改善箇所説明①

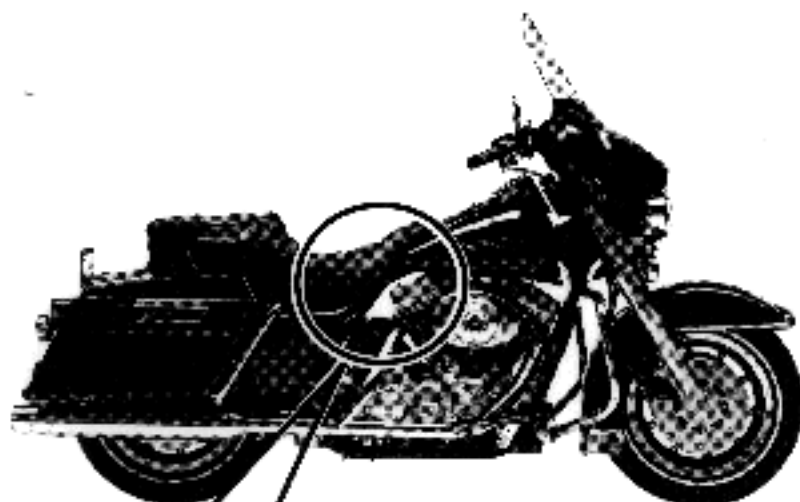
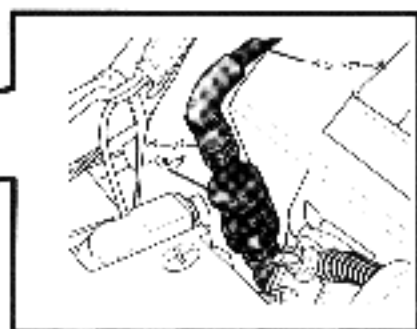
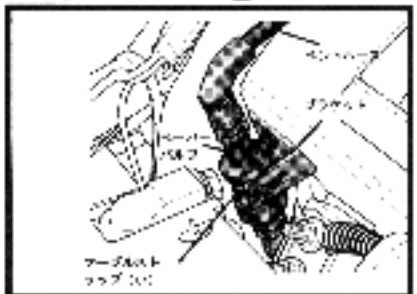
基準不適合箇所

キャブレター装着車において、ベーパーバルブ（燃料タンクの内圧を調整する弁）がタイラップのみで車体へ取り付けられているため、振動により当該バルブが破損することにより、燃料タンクの内圧調整ができなくなり、最悪の場合、内圧が低くなると原動機が停止し、内圧が高くなるとキャブレターから燃料が漏れるおそれがある。

改善内容

ベーパーバルブの車体への取り付け方法を金属製ブラケット方式に変更する。

未対策車は当該部位に金属製ブラケットが装備されていないが、対策済み車両は金属製ブラケットが装備されている。
